DODATEK č. 2
ke Smlouvě o dílo ze dne 18.03.2024 ve znění dodatku č. 1
(dále jen „Dodatek“)

na zhotovení díla „**III/3089 Smiřice včetně mostu ev. č. 3089-1**“.

EVIDENČNÍ LIST ZMĚNY STAVBY

2

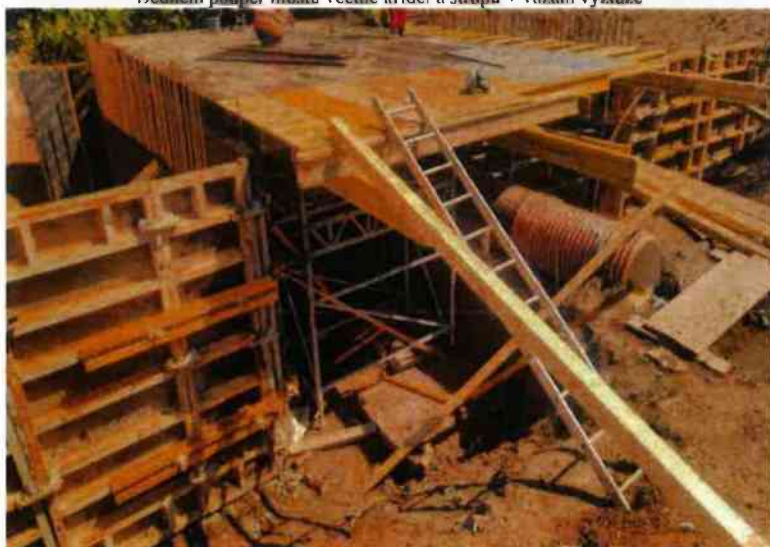
Nalezené stávající nefunkční podélné propustky v úrovni paraplaně

2. Po provedeném prohloubení silničních příkopů a po provedené profilaci odtoku dešťové vody z těchto příkopů TDS a projektant stavby rozhodl o provedení nových zatrubněných podélných propustků DN 400 v km 5,480 a v km 5,530 (vlevo) a to včetně provedení šikmých čel. Z tohoto důvodu budou k celkové ceně díla připočteny vícepráce v celkové výši 226.019,10 Kč včetně DPH.
